PRESIDÊNCIA DA REPÚBLICA
COORDENAÇÃO DE LICITAÇÕES

Decisão nº 59/2024/COLIT/COLIC/DILOG/SA/SE/CC/PR

1. Trata-se de recurso interposto pela empresa COPERSON SERVICOS E COMERCIO DE PRODUTOS DE INFORMATICA E SEGURANCA LTDA, inscrita no CNPJ nº 07.648.642/0001-40, contra a decisão do Pregoeiro que declarou como vencedora a licitante SEAL TELECOM COMERCIO E SERVICOS DE TELECOMUNICACOES LTDA do Pregão, na forma eletrônica, nº 90007/2024.

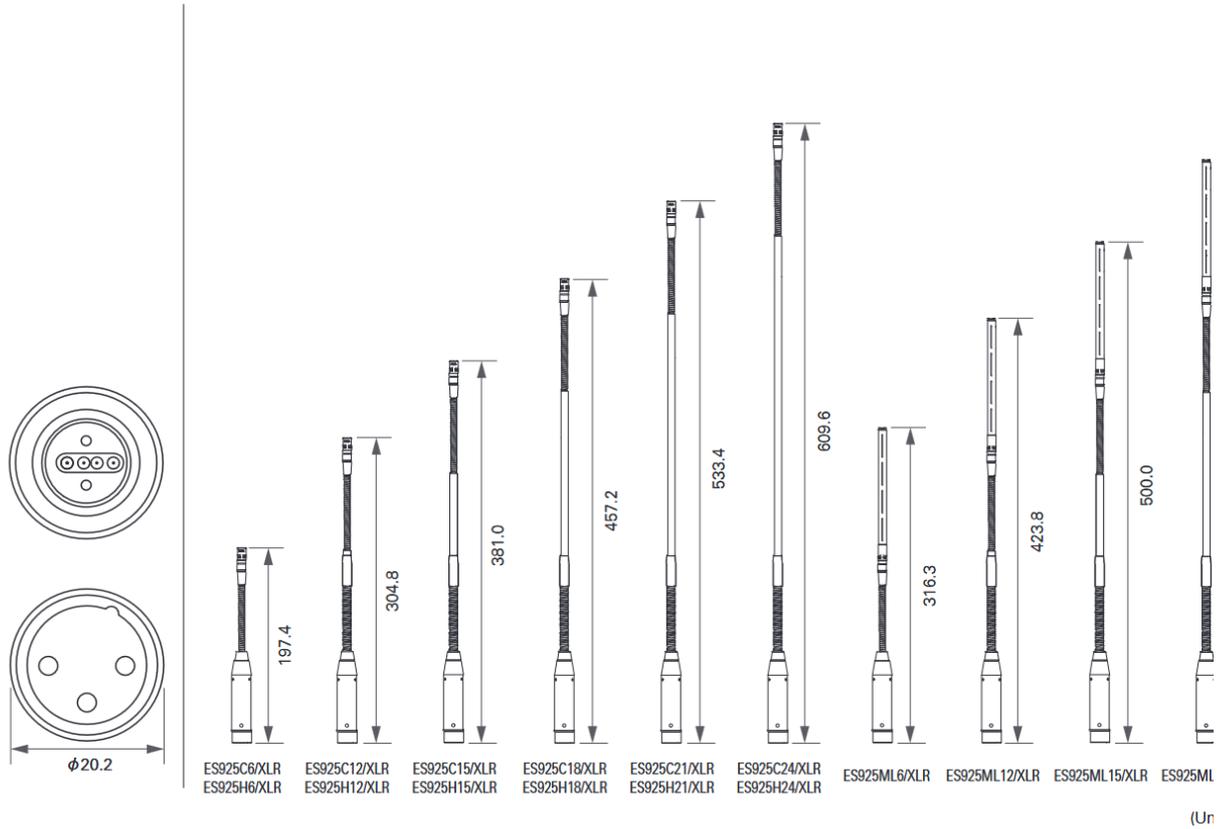
Em relação ao Item 21, a empresa COPERSON alega que o modelo ofertado pela SEAL, o AT-ESW-R4180DAN + (8X) AT-ESWT4107/925C18 + (2X) ATESW- CHG5, possui mais de 35cm e não atende a definição ‘Possuir haste de no máximo 35cm com ponto de flexão’.

A empresa COPERSON afirma ainda no seu recurso, que o item que possui 38 cm, é o modelo ES925C15, e não o ES925C18 ofertado pela Seal.

A empresa SEAL alega que a afirmação da COPERSON se deu pelo fato dela usar a variante ES925C18/XLR para fazer a sua alegação de o microfone possuir 45,72 cm, entretanto o que foi ofertado por ela, SEAL, seria a variante ES925C18/DS5 (<https://www.audio-technica.com/pt-br/es925c-ds5>) com tamanho total de 38 cm.

A SEAL explica ainda que o tamanho total de 38cm inclui cápsula, haste e conector, quando adicionado o comprimento do microfone em si, e, de 32,8 cm quando somente considerada a haste, sendo esse modelo compatível com os transmissores ESW-T4107, que quando ofertado o conjunto (transmissor + microfone gooseneck) este é renomeado sob o código ESWT4107/925C18 conforme consta na proposta.

O modelo ES925C18XLR compreende em seu tamanho total 45,7cm, que se excluindo o tamanho da cápsula e do pré-amplificador com conector, comprova-se que a haste tem um comprimento total de 32,6 cm, conforme podemos observar na figura abaixo.

Senso assim a descrição modular do modelo ES925 permite que o "pescoço de ganço" ou HASTE, como é tecnicamente conhecida, seja considerado como um dos principais elementos do conjunto ofertado e apresenta tamanho de 32.6 cm, sendo menor do que os 35 cm máximos exigidos.

Dessa forma, considerando que a administração entende que a medida prevista no Termo de Referência se refere à haste do microfone, e não ao comprimento total, o modelo AT-ESW-R4180DAN + (8X) AT-ESWT4107/925C18 + (2X) ATESW-CHG5 ofertado pela SEAL (item 21), atende às especificações técnicas contidas no Anexo I do Termo de Referência, conforme exigido no edital.
